PREDLOG STALIŠČ DO PRIPOMB IN PREDLOGOV NA DOPOLNJEN OSNUTEK OPPN Studenec – vzhod

Predmet OPPN je določitev podrobnejših prostorskih izvedbenih pogojev za gradnjo stanovanjskih in poslovno-stanovanjskih objektov na območju Studenec - vzhod v Ivančni Gorici in sprememba podrobnejše namenske rabe prostora na delu območja urejanja.

Načrt gradbenih parcel (variantni predlog)

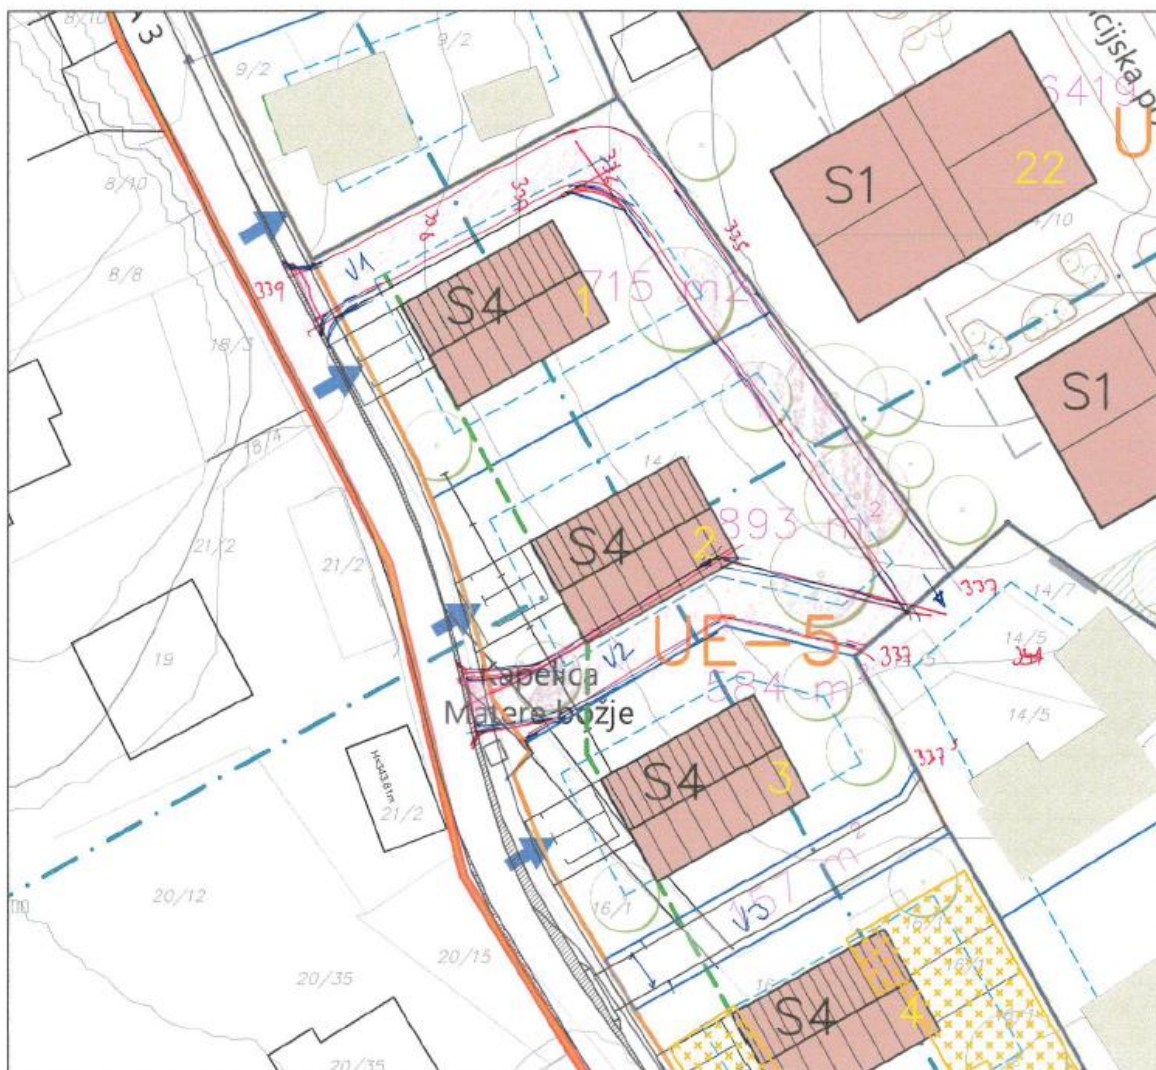
Predstavljena je bila ureditvena situacija z obravnavo dostopov do parcel, za katere so bile pripravljene tri variante. Razprava se je osredotočila na ureditev dostopa do parcel brez obstoječega javnega dostopa. Ocenjeno je bilo, da je prva varianta tehnično in finančno neprimerna, tretja pa prometno manj ustrezna, medtem ko druga varianta predstavlja najbolj uravnoteženo, racionalno in dolgoročno vzdržno rešitev. Odbor je podprl izbiro variante 2. Odbor je soglasno (6 glasov za) sprejel: **Sklep: Odbor za prostorsko planiranje, varstvo okolja in gospodarjenje z nepremičninami predlaga Občinskemu svetu Občine Ivančna Gorica, da sprejme Predlog stališč do pripomb in predlogov na dopolnjen osnutek OPPN Studenec – vzhod pri čemer se upošteva, da se za ureditev dostopa do objektov izbere varianta št. 2.**

IND. PRIKLJUČEK - VARIANTE
24. 11. 2025

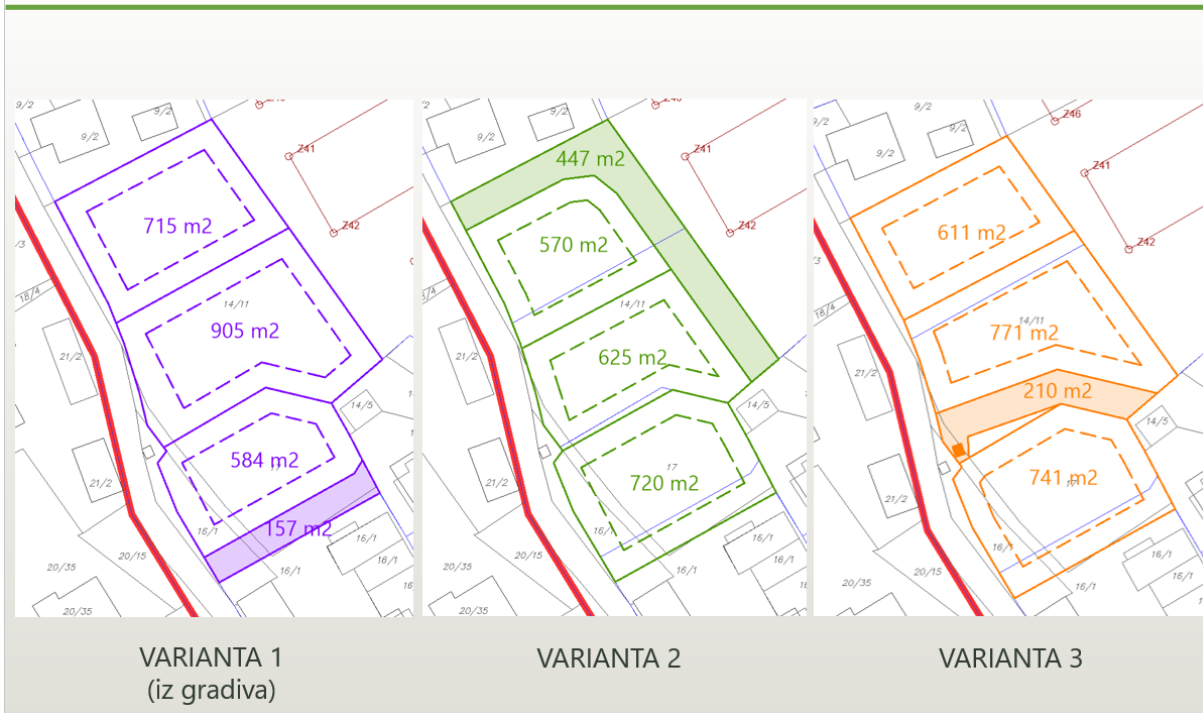
Izsek iz predstavitvenega gradiva na seji odbora s prikazom variant individualnega dostopa, ki niso bile posebej označene ampak smiselno poimenovane po številki gradbene parcele (parcele 1, 2 in 3), v bližini katerih so potekale.

Prikaz variant dostopa s poimenovanjem, ki je bila poslana kot predlog pred izdelavo zgoraj prikazane risbe in ni bila del predstavitve na odboru.
